# 改善箇所説明図

## 改善の内容

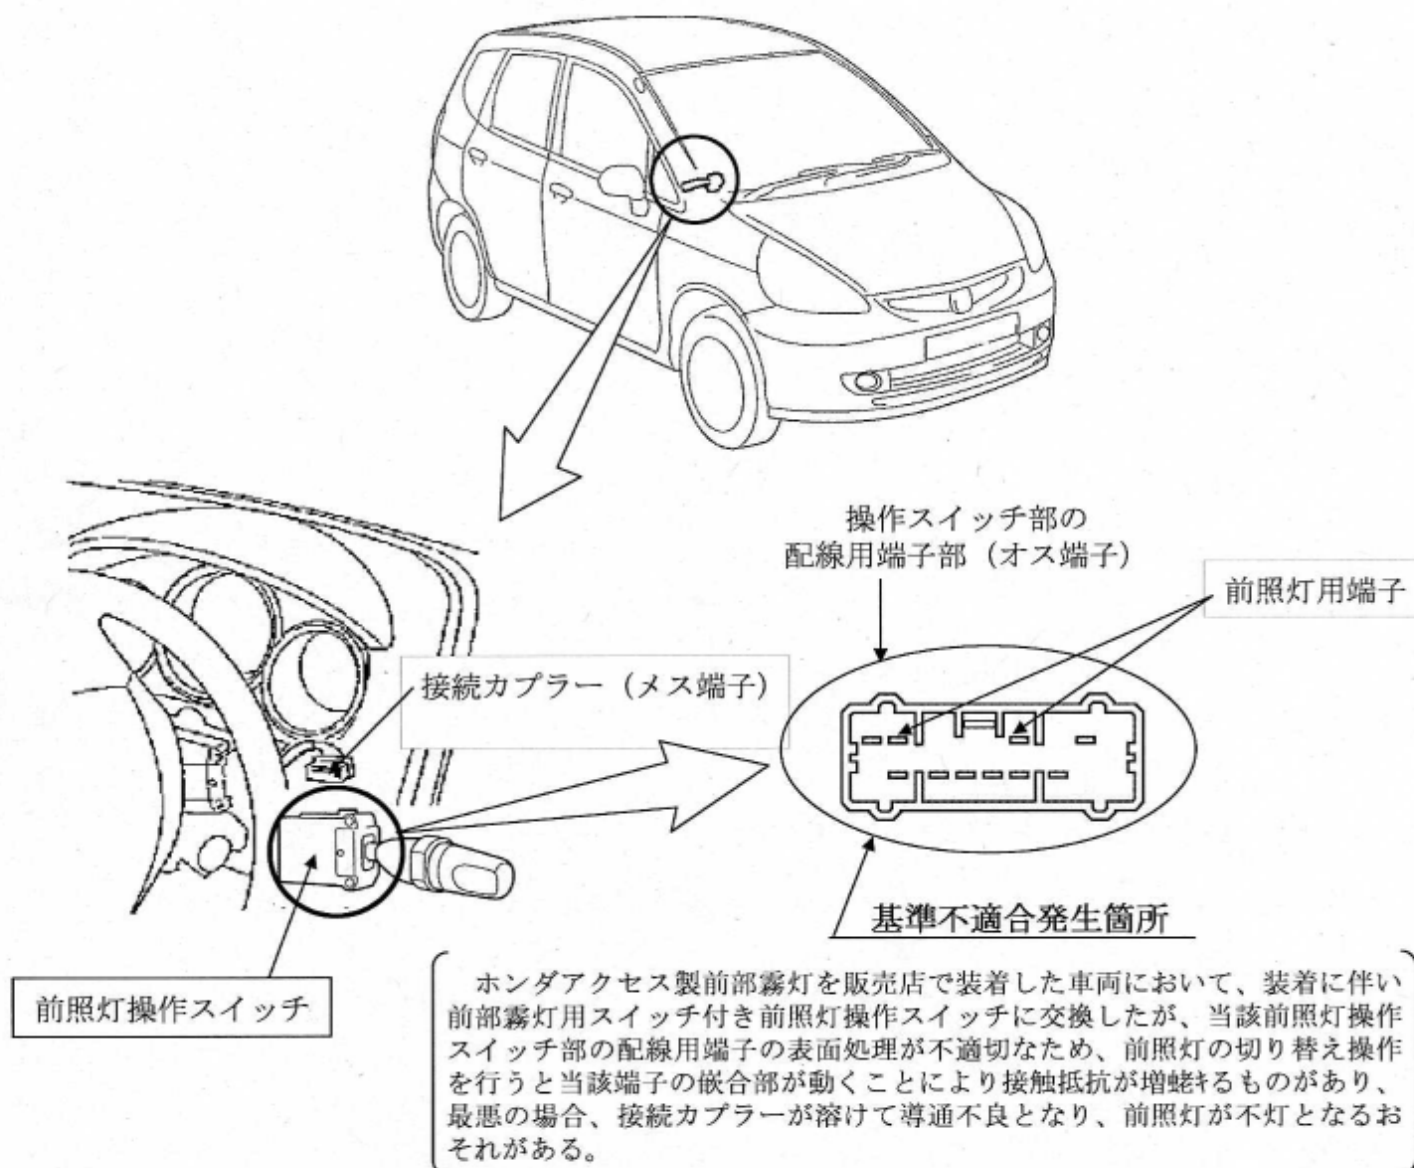
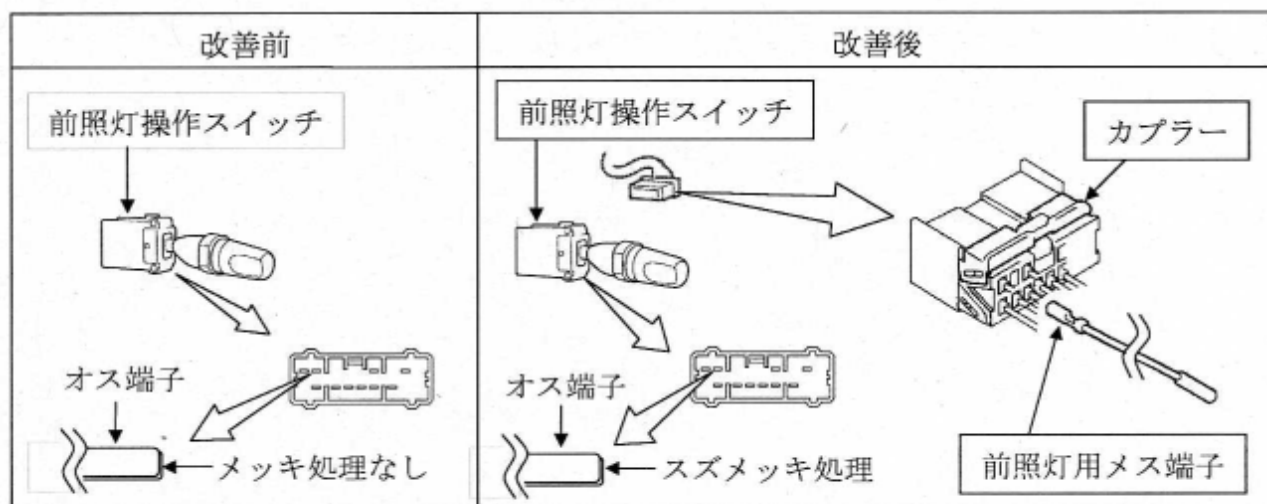
全車両、前部霧灯用スイッチ付き前照灯操作スイッチの製造ロット番号を確認し、該当するものは当該前照灯操作スイッチを対策品と交換するとともに前照灯用配線のメス端子を良品と交換する。なお、カプラーに損傷がある場合はカプラーを良品と交換する。

識別：助手席側ドアチェッカーの取付ボルト頭部に黄ペイントを塗布する。
